**SECRETARIA MUNICIPAL DE MEIO AMBIENTE, URBANISMO E SUSTENTABILIDADE**  
**GRUPO DE REGULAMENTAÇÃO E INTERPRETAÇÃO DO PLANO DIRETOR DE DESENVOLVIMENTO URBANO**  
**AMBIENTAL - DEL/SMAMUS**  
**PARECER**

**PARECER DO GRIPDDUA n° 02/2022**

**Matéria:** aplicação do inciso III do artigo 118 do PDDUA, construção no recuo de jardim.

**Processo:** 21.0.000093895-2

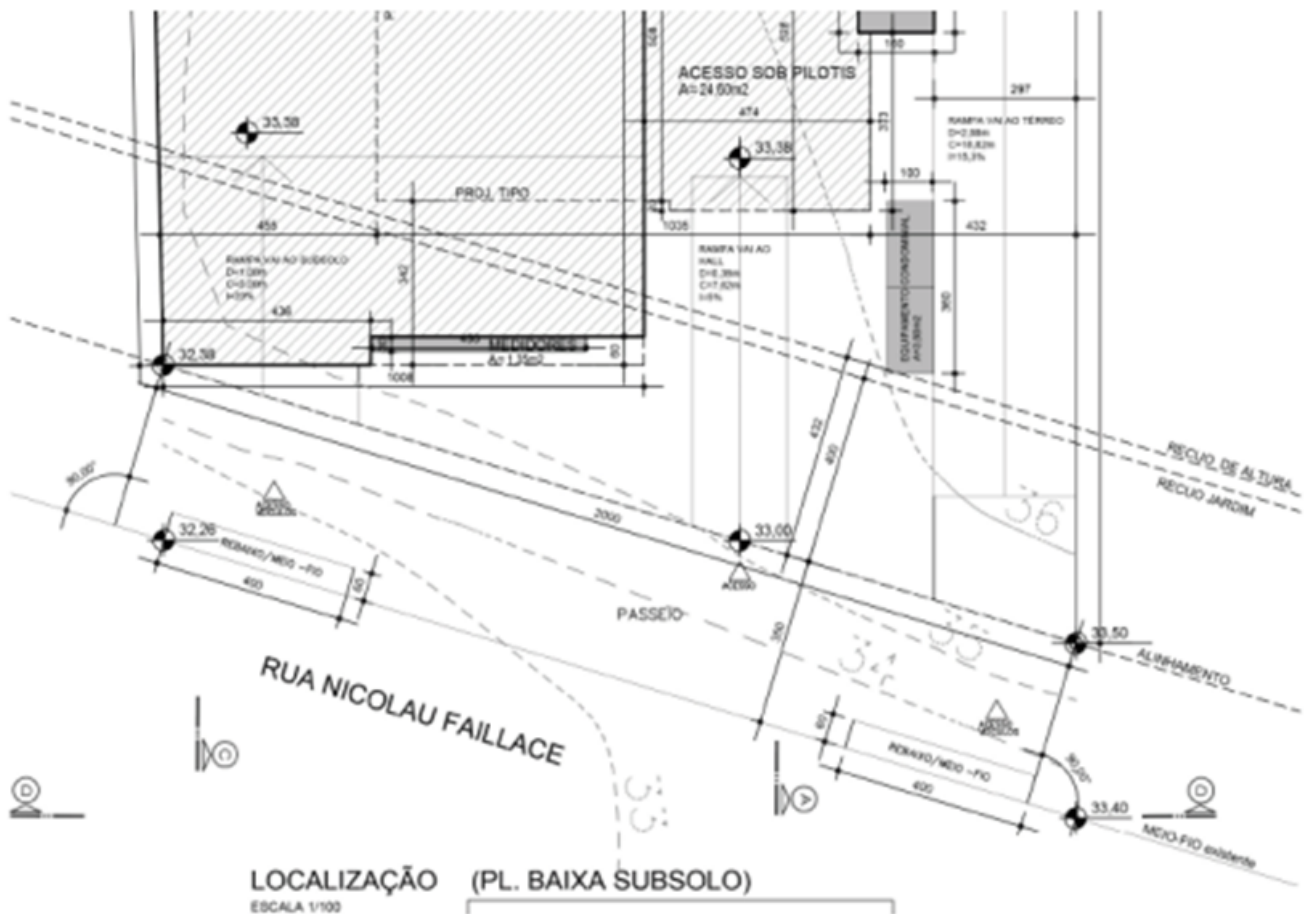
Na divisa esquerda (norte) demonstrado na foto 01:

35,00 m – 32,26m no meio-fio existente no local = 2,74m

No centro da testada:

35,50 m – 32,83m no meio-fio existente no local = 2,67m

Na divisa direita (sul):

35,50 m – 33,40m no meio fio existente no local = 2,10 m

O projeto foi implantado no nível mais alto do meio-fio (sul) para uma melhor acomodação, devido condicionantes constantes no sítio:

- Árvore existente no interior do lote e sem intervenção (butiazeiro), documentada em planta.
- Posição solar para um melhor aproveitamento das unidades residenciais, visando qualidade de vida;
- Atender Art.4º do Decreto nº 17302 (15/09/2011). - Atender declividades transversais em relação ao meio-fio de, no máximo 3% (três por cento). Em consonância com os níveis de altura dos passeios dos imóveis lindeiros.

- Rampa de acesso de veículos junto a divisa do terreno para os estacionamentos do subsolo, com acesso em nível pelo passeio público, mas respeitando a altura máxima estabelecida no Art. 118, figura 20.
- Respeitar as referências normativas e legais da acessibilidade, uniformidade e harmonia visual da paisagem urbana em que se localiza.

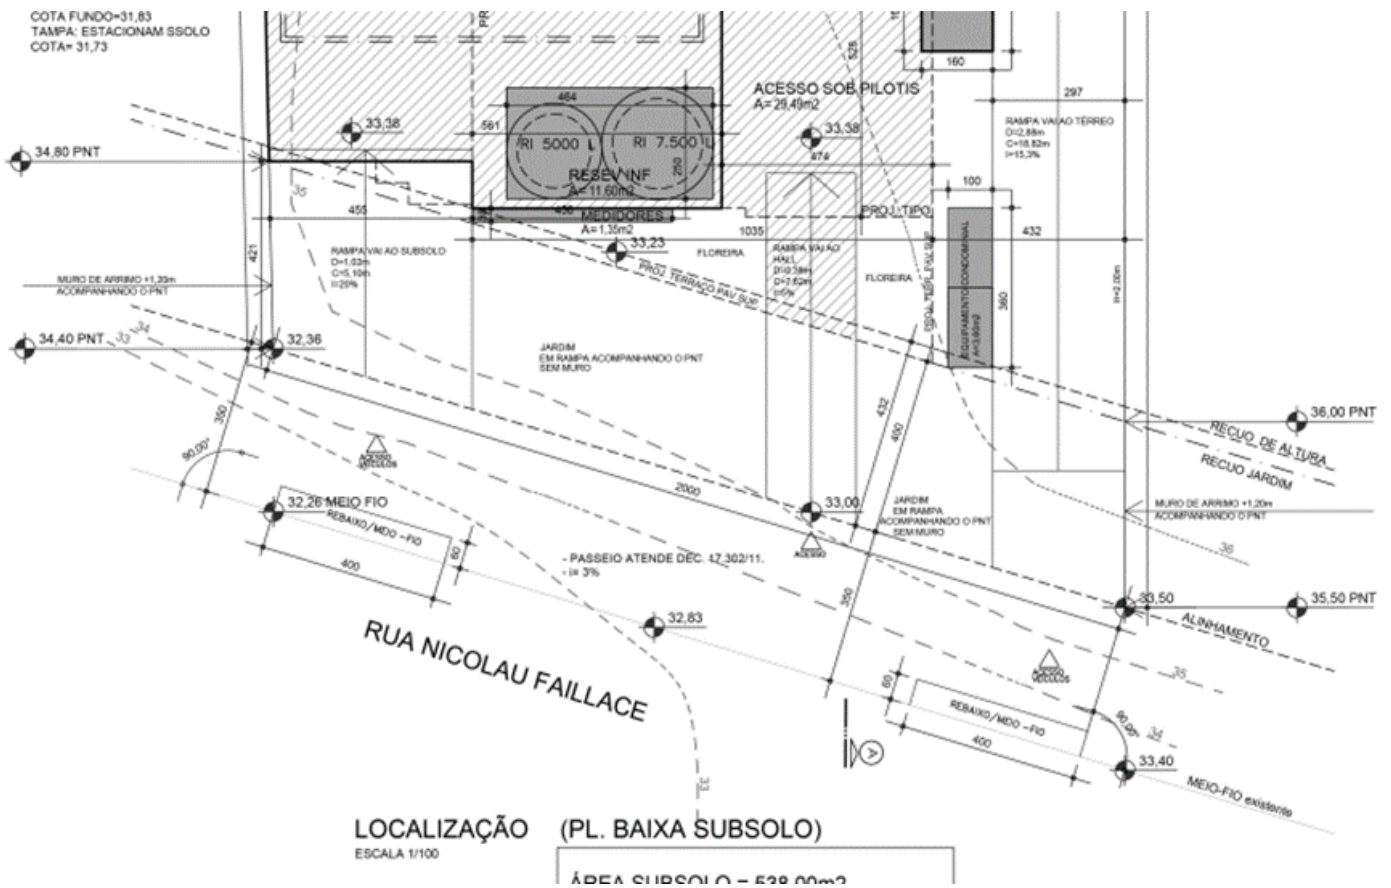
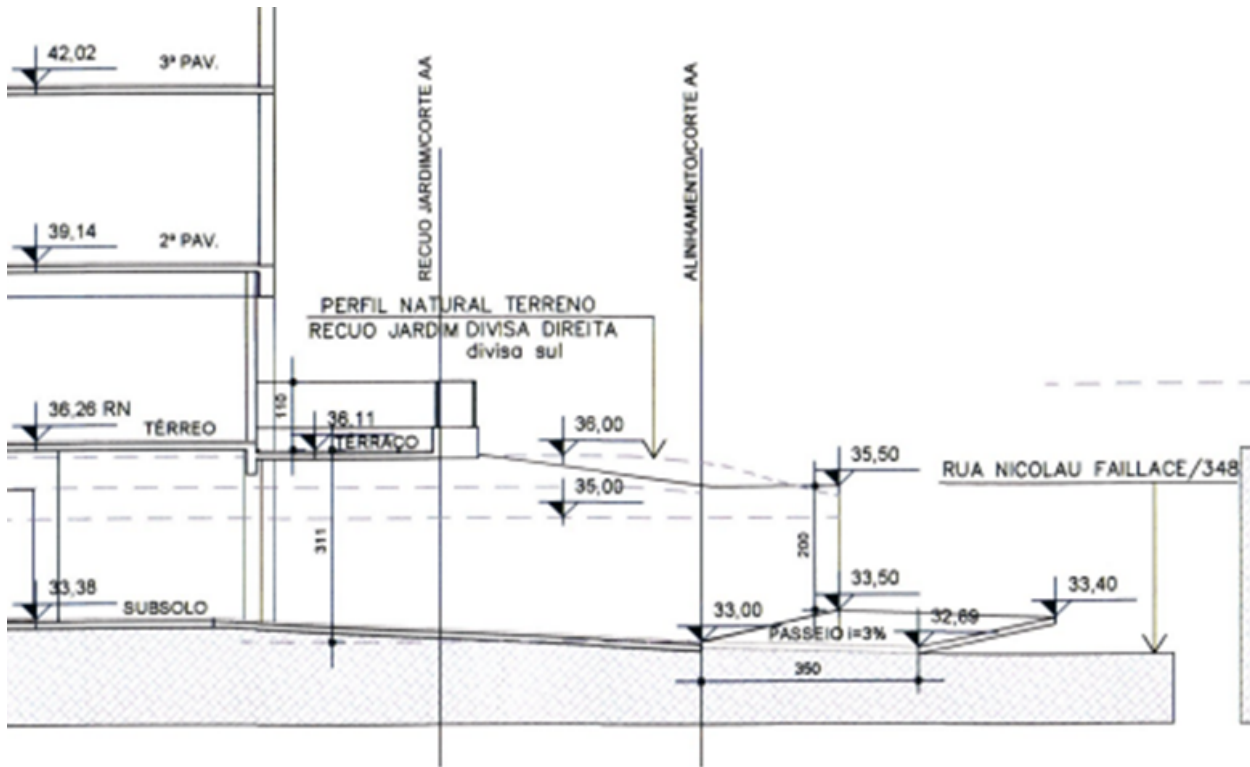
As figuras coladas abaixo, retiradas do projeto aprovado demonstram o PNT do terreno, considerando o passeio público, possui um acrive que varia de 2,14m a 2,60m, onde em média 2,00m ocorre na faixa do passeio público.

Juntamos ainda o aerofotogramétrico, demonstrando as curvas em conformidade com o projeto apresentado.

Tendo em vista a avaliação acima efetuada, o GRIPDDUA entende que, poderá ser aceita a modificação do projeto pretendida, considerando a topografia local, com acentuado alicive considerando o passeio, conforme demonstrado no projeto. A avaliação da diferença do desnível considerando o passeio, do meio fio ao limite dos 4,00m de recuo de jardim pode ser adotada considerando que é o próprio passeio que estabelece a relação com a rua sendo inclusive mais importante que o próprio terreno para fins de aplicação deste inciso.

Colocamos ainda que, em não havendo proposta de construção nesta área, poderia ser proposto um arrimo com a altura dos 2,00m para segurar o terreno e ainda um muro no alinhamento de 060m. O passeio deveria ter a continuidade com os lindeiros.
